AUTORIDAD NACIONAL DE LICENCIAS AMBIENTALES
- ANLA –
RESOLUCIÓN N° **001351**
(05 JUL. 2024)

“Por la cual se modifica la Licencia Ambiental otorgada mediante Resolución 1326 de 5 de agosto de 2020 y se toman otras determinaciones”

Mediante la Resolución 1326 de 5 de agosto de 2020, la Autoridad Nacional de Licencias Ambientales ANLA, en adelante esta Autoridad Nacional, otorgó Licencia Ambiental al GRUPO ENERGÍA BOGOTÁ S.A. E.S.P., para el proyecto “UPME 01 de 2013 (Subestación Norte 500 KV y Líneas de Transmisión Norte - Tequendama 500 KV y Norte Sogamoso 500 kV) – como primer refuerzo de red 500 KV del Área Oriental”, localizado en jurisdicción de los municipios de Betulia, San Vicente de Chucurí, El Carmen de Chucurí Simacota, Santa Helena del Opón, La Paz, Vélez, Bolívar, Sucre, Jesús María y Albania en el departamento de Santander; Saboya, Chiquinquirá, Briceño y Caldas en el departamento de Boyacá; Simijaca, Carmen de Carupa, Susa, Sutatausa, Tausa, Nemocón, Cogua, Pacho, Supatá, San Francisco, La Vega, Sasaima, Albán, Guayabal de Síquima, Cachipay, Zipacón, La Mesa, Tena, Anolaima, Soacha y San Antonio del Tequendama en el departamento de Cundinamarca.

Tipo de obra	*Soporte gráfico revisión Equipo Evaluador Ambiental de la ANLA*	*Consideraciones Equipo Evaluador Ambiental de la ANLA*
*Acceso a sitios de torre ST310 y ST311 (Acceso mencionado como existente en capa InfraProyectoLN y como sendero/ camino en cartobase)**

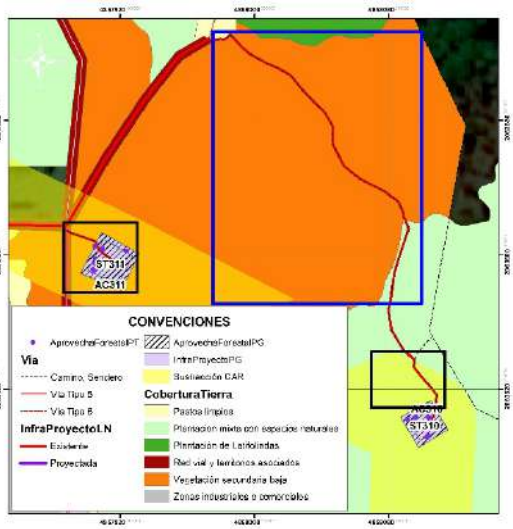
*Durante la visita de evaluación se validó que para los accesos a ST310 y ST311 que no existe camino o sendero reportado en cartobase y que la condición es de vegetación secundaria baja y plantación mixta con espacios naturales para una parte del acceso a ST310. Resultado de ello, la Sociedad para los sitios de torre (relacionados en las mismas coberturas) solicita permiso de aprovechamiento forestal para 9 individuos fustales de especies pioneras (ST311) y 11 individuos fustales en ST310, no obstante, para el acceso a estos sitios de torre omite la solicitud de permiso de aprovechamiento forestal no siendo procedente la autorización de intervención en acceso ni dentro del área sustraída (Recuadros negros) ni por fuera de esta (Recuadro azul).* *Sumado a esto, en parte del acceso a ST310 no se encuentra sustracción de reserva autorizada (en zona de protección con tendencias a la recuperación) por parte de la CAR puesto que la Sociedad no hace su solicitud para los accesos. Por lo anterior* ***NO es procedente autorizar el acceso al no tener sustracción aprobada y no haber solicitado permiso de aprovechamiento forestal.***

Tipo de obra	*Soporte gráfico revisión Equipo Evaluador Ambiental de la ANLA*	*Consideraciones Equipo Evaluador Ambiental de la ANLA*
*Acceso a ST312 (Acceso mencionado como proyectado en capa InfraProyectoLN)***

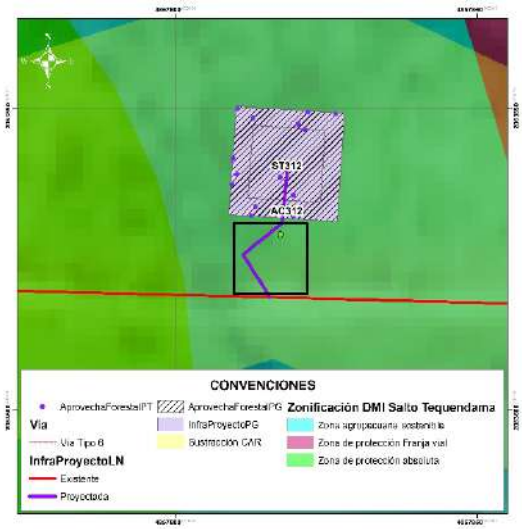
*Durante la visita de evaluación se validó que no existe camino o sendero reportado en cartobase y que la condición de la vegetación es de tipo denso, asociada a plantaciones mixtas con espacios naturales producto de la regeneración natural. Resultado de ello, la Sociedad para el sitio de torre (relacionado en la misma cobertura) solicita permiso de aprovechamiento forestal para 14 individuos fustales, no obstante, para el acceso omite la solicitud de permiso de aprovechamiento forestal no siendo procedente la autorización de intervención en acceso.* *Adicionalmente, se identifica que en el área trazada para el acceso, existen individuos fustales, los cuales no están siendo incluidos en solicitud de aprovechamiento forestal (ver cuadro negro).* ***Individuo fustal ubicado en tramo de inicio del acceso (No solicitado en aprovechamiento forestal) Coordenadas 4,574545 N, 78,281554 W.*** *Por lo anterior* ***NO es procedente autorizar el acceso al no tener solicitado permiso de aprovechamiento forestal.***
